Møteinnkalling

Utvalg: **Stabbursdalen nasjonalparkstyre/Rávttošvuomi
álbmotmeahccestivra**

Utvalg	Utvalgssak	Møtedato
Stabbursdalen nasjonalparkstyre	ST 29/2016	17.11.16

Søknad om oppføring av gjeterhytte og bruksendring på eksisterende gjeterhytte i Stabbursdalen nasjonalpark

Skisse/plankart over utforming av gjeterhytte.

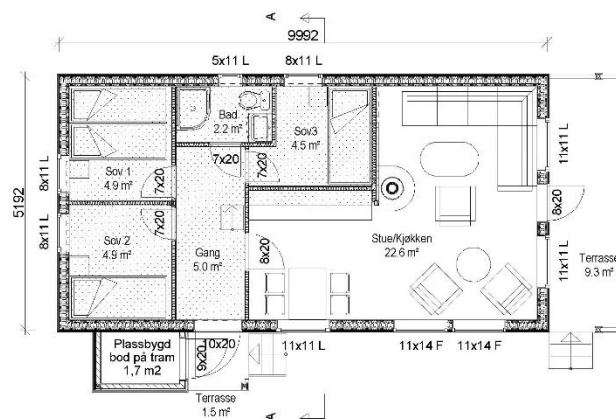
Det er vedlagt en skisse/plantegning på en hytte som søker ønsker å oppføre (se s. 10). Dette bygget har følgende mål: Takvinkel på 30 grader, mønehøyde på 4,2 m, BRA på 51,9 m², utvendig bod på 1,7 m² og terrasse med gelender og overtak på 9,3 m², samt en utvendig trapp med platt på 1,7 m².

Det søkes om en gjeterhytte på 50 m². I skissen/plantegningen som er vedlagt søknaden er gjeterhytten 53,6 m² inkludert en bod på 1,7 m². I tillegg har gjeterhytten en overbygd terrasse på 9,3 m², en terrasse på 1,5 m² ved inngangsparti og et liten trapp. Det totale bebygde arealet blir på 64,4 m², og overstiger dermed grensene for hva som skal tillates ved oppføring av ny gjeterhytte i Stabbursdalen nasjonalpark i henhold til forvaltningsplanen. Det bør ikke innvilges gjeterhytter med bebygd areal på over 50 m², da en eventuell innvilgelse vil kunne gi presedens for andre saker, jf. nml. § 10. Forvalter anbefaler at det tillatelse til oppføring av en gjeterhytte på 50 m², med et krav om at en ny skisse/plantegning av gjeterhytte tilsendes Stabbursdalen nasjonalparkstyre for godkjenning.

- Eksisterende gjeterhytte rives og ny gjeterhytte oppføres på samme plassering.
- Bebygd grunnflate til ny gjeterhytte skal ikke overstige 50 m².
- Tilsendt skisse/plantegning av gjeterhytte avslås. Nytt utkast av skisse/plantegning skal tilsendes Stabbursdalen nasjonalparkstyre for godkjenning.

- Gjeterhytten skal være i en (1) etasje med saltak. Maksimal takvinkel skal være mellom 20 og 35 grader.
- Utvendig mønehøyde skal være maksimalt 3,2 meter høy fra troppen av grunnmuren/pilarer.

- Grunnmurs- eller pilarhøyde skal være maksimalt 0,5 m høy i flatt og skrående terreng.
- Det skal fortrinnsvis benyttes trematerialer eller annet naturmateriale, bade i konstruksjon og værbeskyttende lag.

- Gjeterhytten skal ha mørkt og matt taktekke (takpapp, shingel eller liknende).
- Gjeterhytten skal beises/males i en mørk farge.
- Eksisterende terreng og vegetasjon skal bevares i størst mulig grad.
